Hørings svar nr. 21

Indsigelse mod etableringen af biogasanlæg på Kragekærvej
på det sydlige Tåsinge.

Bilag til indsigelse vedr. biogasanlæg på Kragekærvej 12 Tåsinge

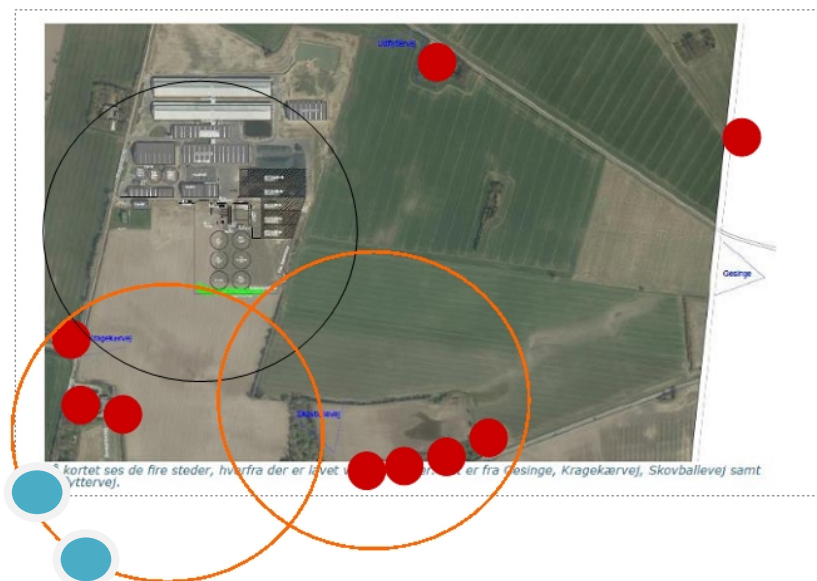
Generelt undrer vi os over, at kommunen godkender placeringen af et biogasanlæg i et landbrugsområde. Det er direkte i modstrid med Kommuneplanen 2017 – 2029 anbefalinger. Her fremgår det:

”Der vil blive tale om mange og tunge lastbiltransporter pr. dag til og fra et biogasanlæg, hvorfor det søges placeret nær veje, som i forvejen kan tåle tung trafik (stort akseltryk) og hvor det vurderes, at der kan skabes trafiksikkerhedsmæssige gode ind- og udkørselsforhold. Endvidere forsøger man at undgå placeringer, hvor gennemkørsel af en større bymæssig bebyggelse (landsby) er nødvendig.

Alle tre udpegede områder ligger i tilknytning til motorvej samt hovedvej, hvilket sikrer, at transporten kan foregå ad de bedst egnede veje. Der vil blive tale om under 1 kilometers kørsel ad mindre lokalveje. Samtidig ligger de to af områderne indenfor det område, som kommunen har udpeget til placering af store husdyrbrug og husdyrtæthed er i forvejen forholdsvis stor i den del af kommunen.”

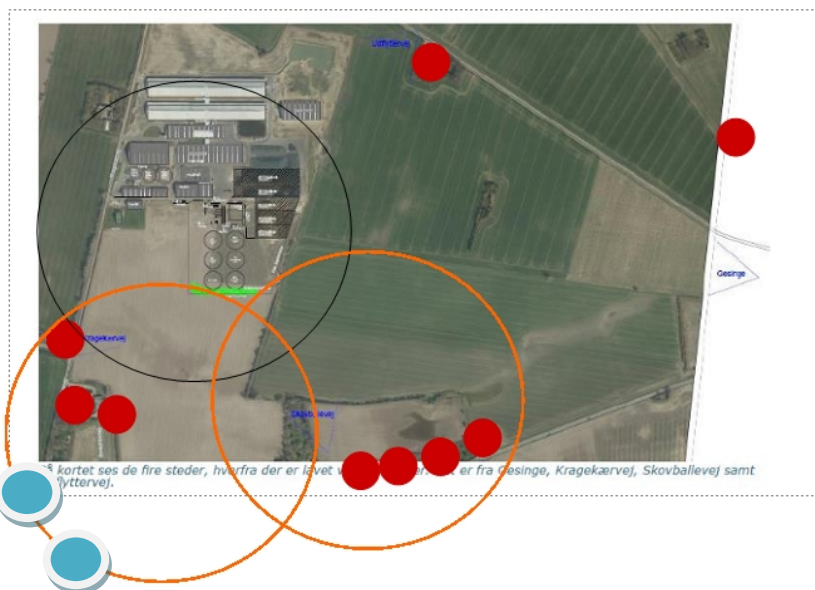
Generelt undrer vi os over, at kommunen godkender placeringen af et biogasanlæg i et landbrugsområde. Det er direkte i modstrid med Kommuneplanen 2017 – 2029 anbefalinger. Her fremgår det:

”Der vil blive tale om mange og tunge lastbiltransporter pr. dag til og fra et biogasanlæg, hvorfor det søges placeret nær veje, som i forvejen kan tåle tung trafik (stort akseltryk) og hvor det vurderes, at der kan skabes trafiksikkerhedsmæssige gode ind- og udkørselsforhold. Endvidere forsøger man at undgå placeringer, hvor gennemkørsel af en større bymæssig bebyggelse (landsby) er nødvendig.

Alle tre udpegede områder ligger i tilknytning til motorvej samt hovedvej, hvilket sikrer, at transporten kan foregå ad de bedst egnede veje. Der vil blive tale om under 1 kilometers kørsel ad mindre lokalveje. Samtidig ligger de to af områderne indenfor det område, som kommunen har udpeget til placering af store husdyrbrug og husdyrtætheden er i forvejen forholdsvis stor i den del af kommunen.”

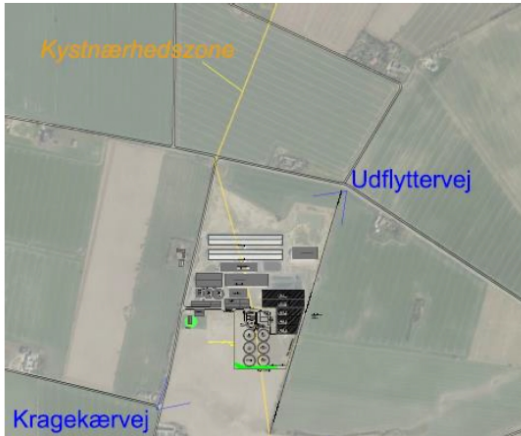
Hvilken tegning i kommuneplan tillægget er den rigtige?

Slutteligt til dette emne kan tilføjes, blot som information, at bygherre fra starten, da husdyrbruget skulle anlægges, blev naboer sat i udsigt, at der ville blive plantet omkring bygningerne for at skærme for den visuelle gene dette massive anlæg ville forårsage.

Vi kan nu konstatere, at denne beplantning endnu ikke er etableret.
